Autorité environnementale

Avis délibéré de l’Autorité environnementale sur la suppression du passage à niveau n°4 à Deuil- la-Barre et Montmagny (95)

n°Ae : 2019-125

Figure 4 : Trafics et conditions de circulation sur la zone d'étude. Source : dossier

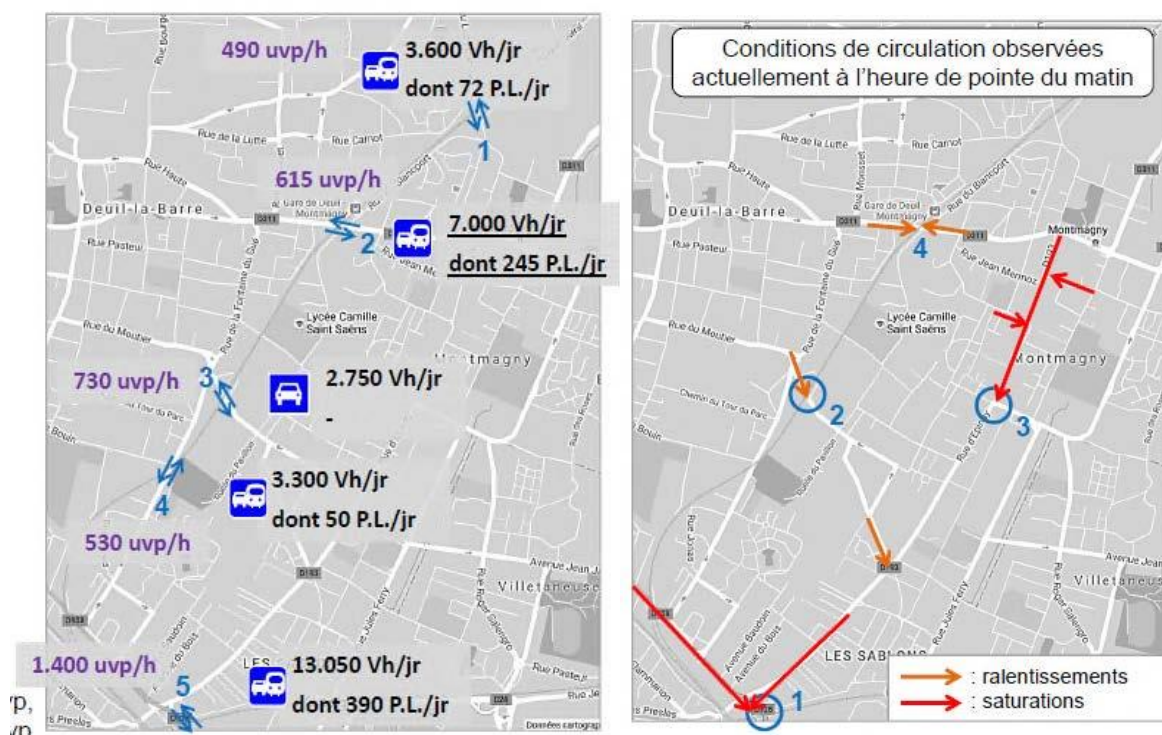
Ne fournissant que quelques données ponctuelles sur certains axes, à certaines intersections, ce volet s'avère incomplet pour pouvoir décrire les flux de trafic dans l'état initial. Les trafics les plus importants sont enregistrés à la hauteur du passage à niveau, ainsi qu'au carrefour des trois communes, au sud de la zone d'étude ; l'axe le plus chargé est la rue d'Epinais à l'est (voir figure 4 ci-après).

Des données de trafic devraient être fournies sur la plupart des axes de la zone d'étude et celle-ci devrait être élargie vers le nord⁹, l'ouest¹⁰ et le sud¹¹ pour prendre en compte l'ensemble des secteurs affectés par les reports de trafic de la RD311 liés à la suppression du passage à niveau.

L'Ae recommande d'élargir la zone d'étude pour les déplacements et leurs impacts indirects à l'ensemble des secteurs urbains et voiries affectés par le projet, notamment ceux sur lesquels les flux de la RD311 se reporteront, incluant les franchissements alternatifs de la voie ferrée et les voies qui y accèdent.

Figure 5 : Carte de bruit à 4 mètres – période diurne – situation actuelle. Source : dossier

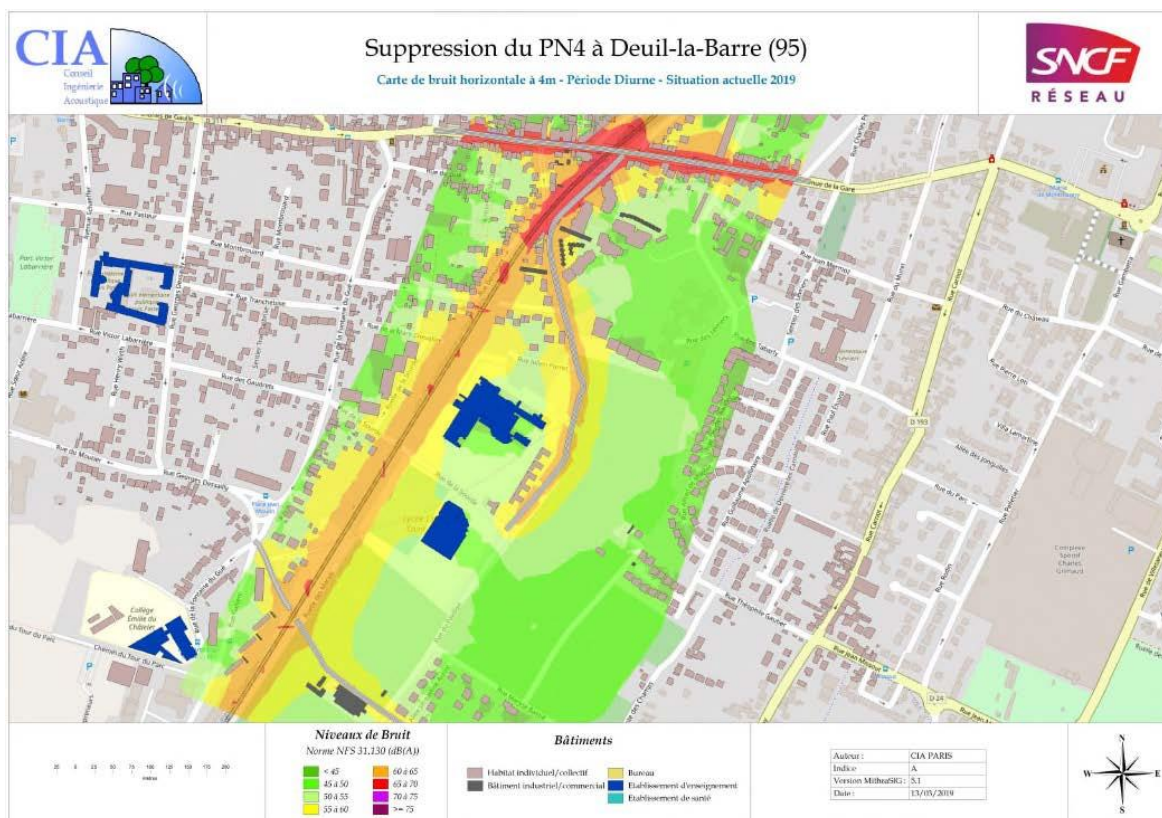
La carte pour la période diurne fait ressortir que l'ambiance sonore est modérée au moins sur cette portion de la zone d'étude, sauf au voisinage de la RD311, de la voie ferrée et de la rue Guynemer¹⁶. Toutefois, plusieurs points de mesure sont voisins des seuils réglementaires : il est donc important de prendre en compte une incertitude de 1 dB(A) pour retenir des qualifications protectrices pour les riverains.

Cette cartographie ne couvre pas l'ensemble de la zone d'étude retenue par le dossier (place Jean Moulin), ce qui est peu compréhensible. *A fortiori*, elle n'est pas suffisamment étendue pour couvrir d'autres secteurs, en grand nombre, qui seront affectés par le projet (en particulier l'ouest de la RD311 et les principales voiries de Deuil-la-Barre, mais aussi les différents franchissements alternatifs de la voie ferrée et les voiries qui y accèdent – en particulier à la hauteur de la rue Carnot au nord)¹⁷. La figure 304 du dossier (« exposition au bruit des voies routières ») recense d'ailleurs l'ensemble des rues d'une zone d'étude élargie au voisinage desquelles les niveaux sonores de jour sont voisins de 60 dB(A).

L'Ae recommande de compléter l'analyse de l'état initial du bruit :

- ***en retenant la même zone d'étude que celle à prévoir pour les déplacements, en s'appuyant en particulier sur la carte d'exposition au bruit des voies routières ;***
- ***en modélisant les niveaux de bruit, de jour et de nuit, sur l'ensemble de la zone d'étude ;***
- ***en précisant les secteurs d'ambiance non modérée, prenant en compte les incertitudes des mesures et des calculs de façon protectrice pour les riverains.***
